改善箇所説明図

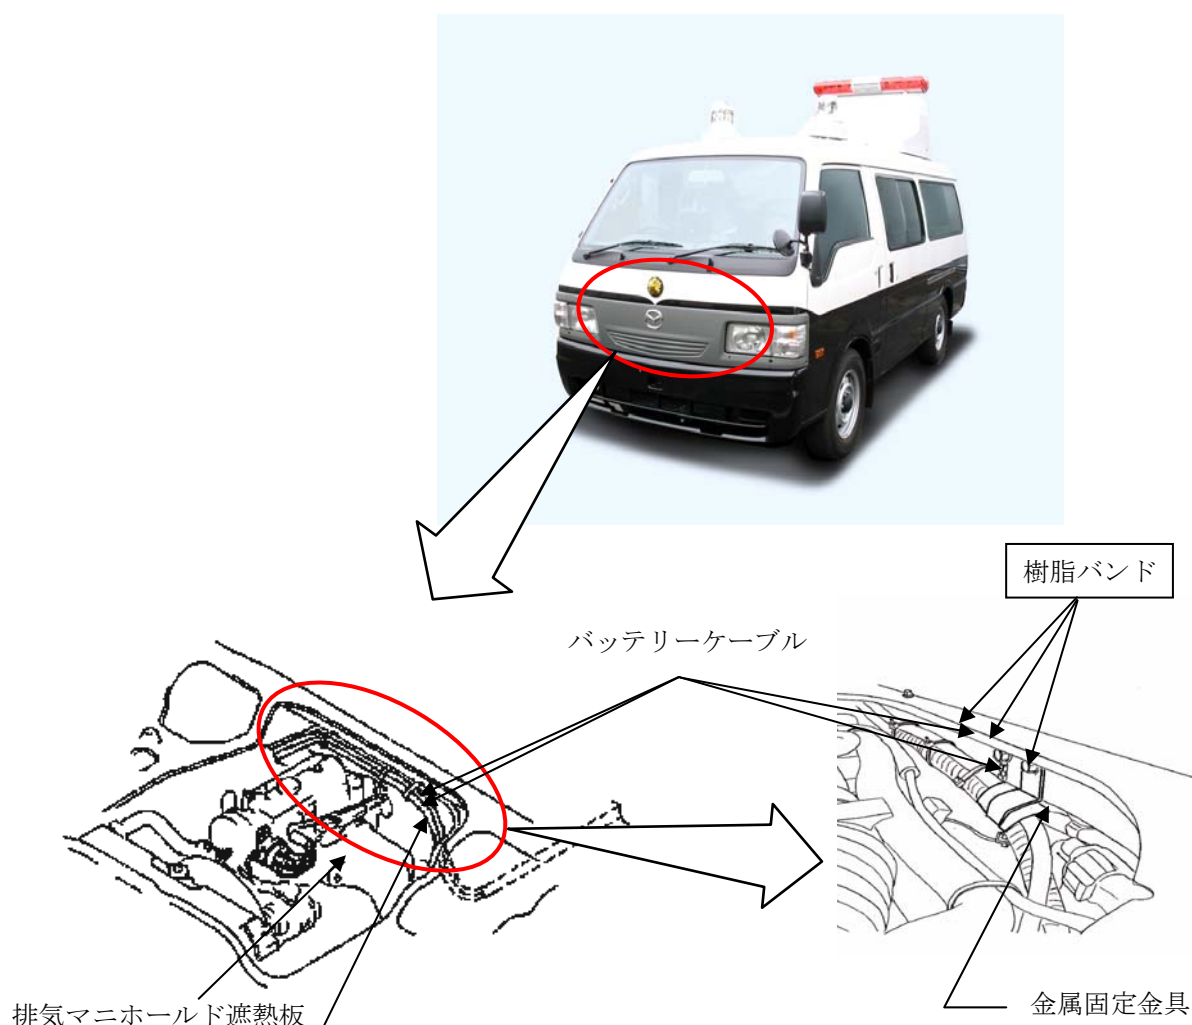
基準不適合発生箇所

警察車両において、バッテリーケーブルを固定する樹脂バンドの耐熱性が不足しているため、原動機室内の熱影響により、当該バンドが破損することがある。そのため、バッテリーケーブルが垂れ下がり、排気マニホールドの遮熱板と干渉し、最悪の場合、当該ケーブルの被覆が溶け、短絡して火災に至るおそれがある。

改善の内容

全車両、当該樹脂バンドを対策品と交換し、金属固定金具を追加してバッテリーケーブルを車体へ固定する。また、バッテリーケーブルの被覆に損傷が認められる場合は、バッテリーケーブルに絶縁テープを巻いて補修する。

識別：助手席フロントドア・アッパーヒンジ取付けボルト（下側のボルト）の頭に黄色ペイントを塗付する。
